Présentation au comité de démolition
1er décembre 2015

Demande de certificat d'autorisation de démolition
4148, avenue de l'Hôtel-de-Ville

Autoriser la démolition (partielle) du bâtiment résidentiel de deux étages afin de construire un projet de remplacement conforme à la réglementation en vigueur, selon la demande 3001028941.

Rez-de-chaussée existant

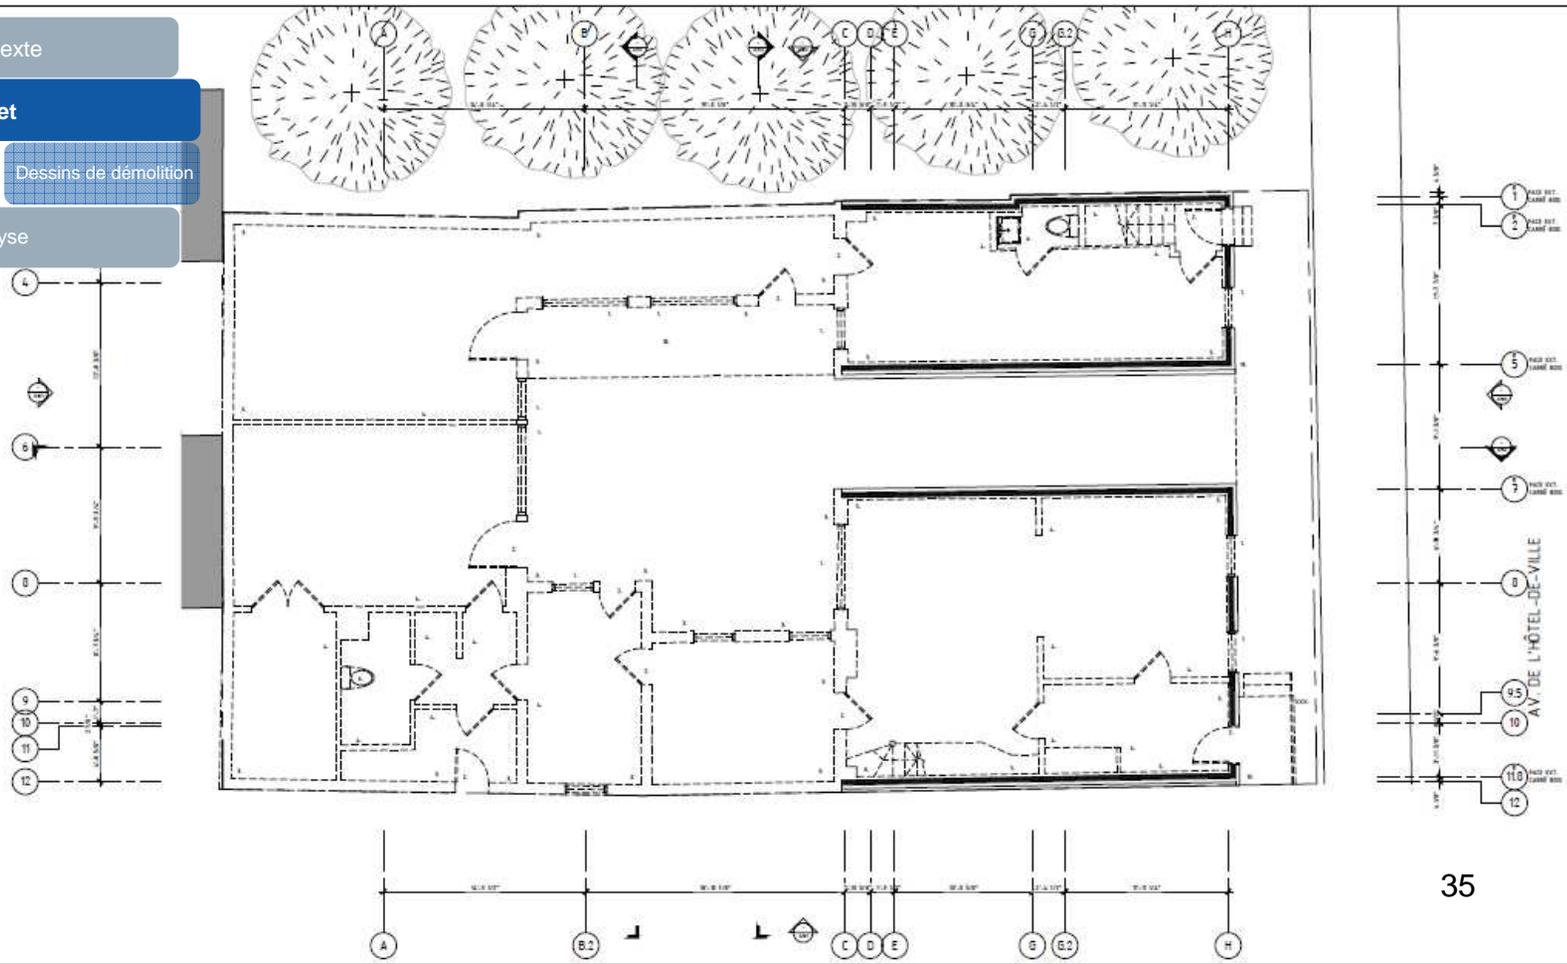
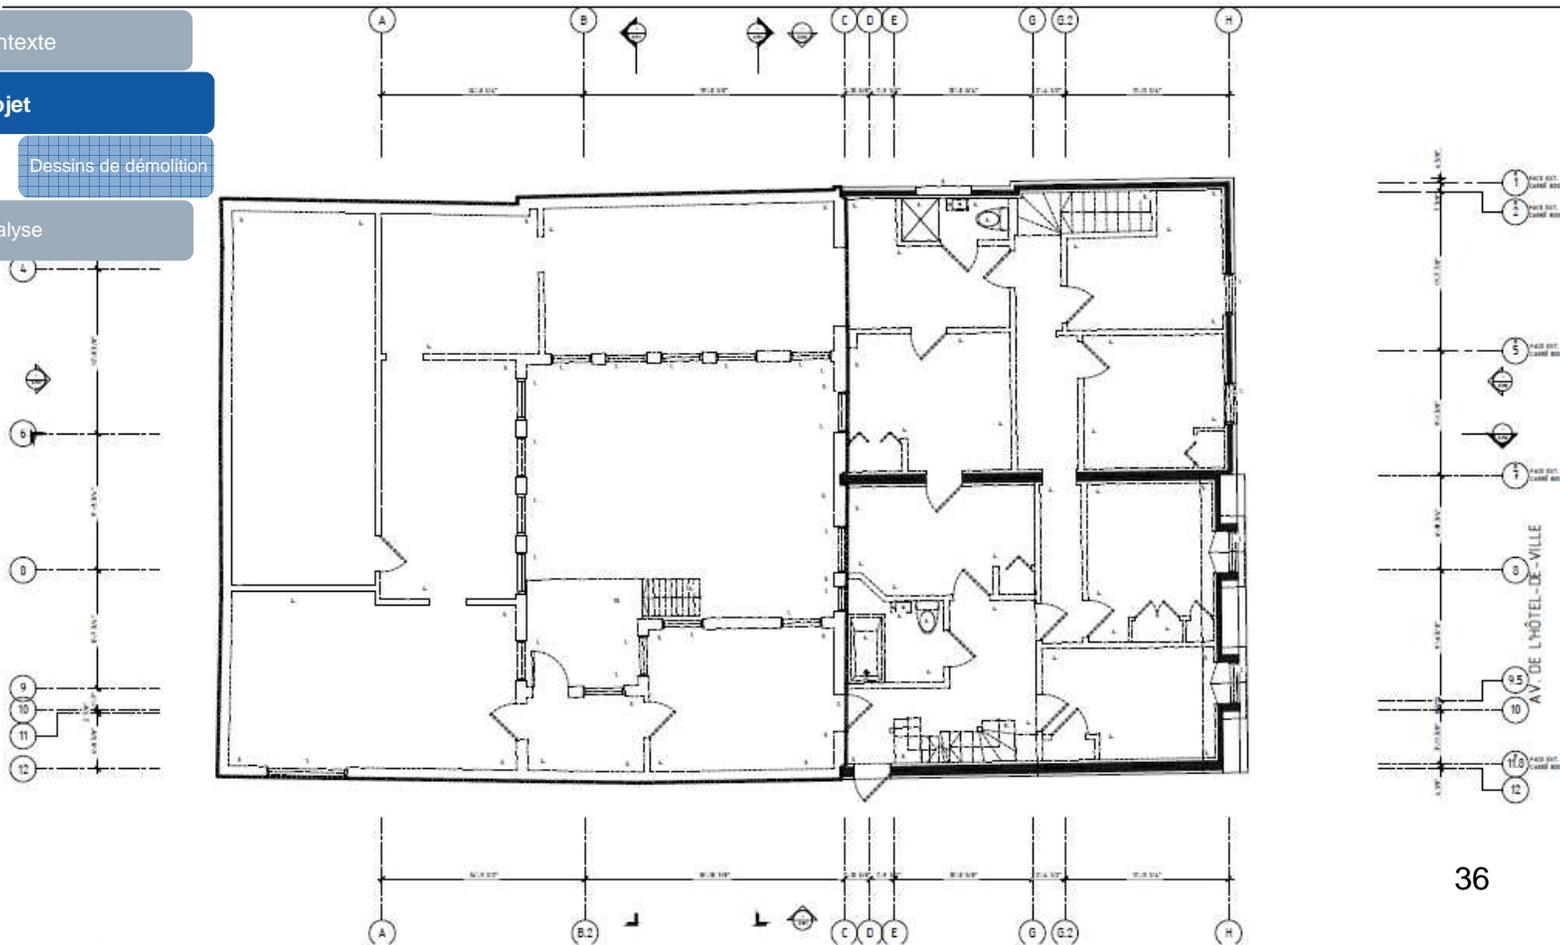
- La proposition prévoit la conservation partielle des 2 volumes d'origine donnant sur la rue;
- Les portions à démolir à l'arrière comportent peu d'intérêt architectural;
- La perte de la partie arrière est largement compensée par la qualité du projet de remplacement;
- Le projet de remplacement est en continuité avec l'agrandissement voisin dont le permis a été émis récemment;
- Le projet de remplacement, avec plusieurs unités de grande dimension, permet de rencontrer les objectifs de la Politique familiale de la Ville de Montréal.

- qu'un rapport d'expertise démontrant la faisabilité de conserver la charpente des 2 volumes d'origine soit présenté au comité avant qu'il rende sa décision;
- que des dessins complets montrant les éléments à démolir et conserver soient présentés au comité avant qu'il rende sa décision;
- que tout remplacement des composantes architecturales sur ces deux volumes respectent les articles du règlement d'urbanisme;
- que la stratégie d'étalement temporaire soit fournie avant l'émission du certificat d'autorisation de démolition;
- que les travaux de démolition respectent les dessins et documents fournis;
